Assunto: Procedimento de Avaliação de Impacte Ambiental n.º 3683
Projeto: Reconversão de um Grupo para Reversível do Aproveitamento Hidroelétrico do Alto Lindoso
Pedido de Elementos Adicionais para efeitos de Conformidade do EIA

Projeto de Reversão de um Grupo para Reversível do Aproveitamento Hidroelétrico do Alto Lindoso

Processo de AIA n.º 3683

Pedido de elementos adicionais para efeitos da conformidade do Estudo de Impacte Ambiental (EIA)

Figura 1 – Delimitação das áreas de estudo sobre extratos de cartografia geológica.

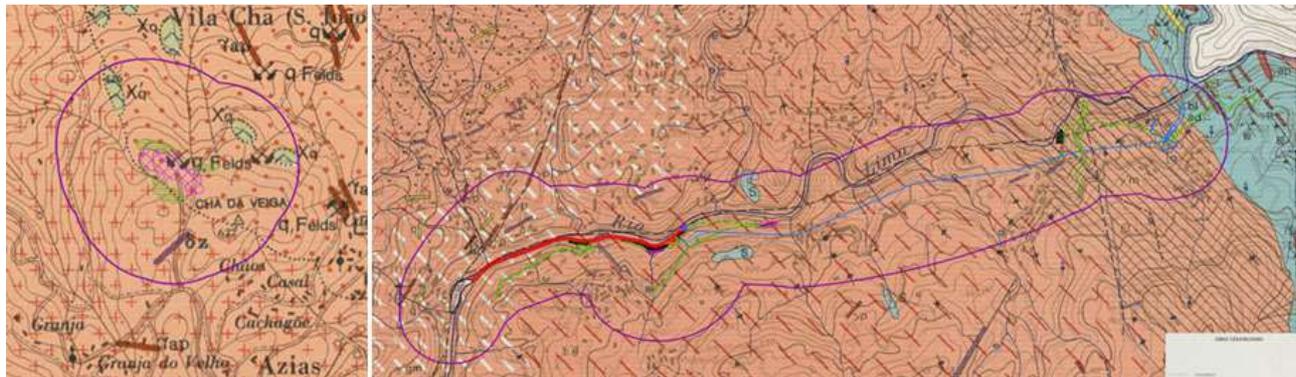
No entanto, alguns elementos apresentados na caracterização geral da geologia no RS contêm imprecisões e conceitos errados, para além de parecer não terem revisitado a evolução dos conhecimentos sobre a geologia da área interessada, alguns contantes no EGG, em publicações sobre Geologia e em estudos publicados de âmbito académico, bem como a adequação das folhas da CGP à escala 1:50 000 (mais antigas) à Folha 1 da CGP à escala 1:200 000.

Nestes termos, para que a caracterização do descritor esteja em linha com a qualidade apresentada no EGG, considera-se que devem ser reformulados os conceitos e eliminados os erros da caracterização geral da geologia, entre outros, no que interessa às unidades

litoestratigráficas/granitos/filões e massas, a reapreciação e enquadramento das litologias de metamorfismo de contacto à luz de cartografia geológica mais recente, bem como esclarecer quais e onde se encontram (na área do estudo) as formações ante-Paleozóico, de natureza magmática, pertencentes à sub-zona de Galiza-Trás-os-Montes.
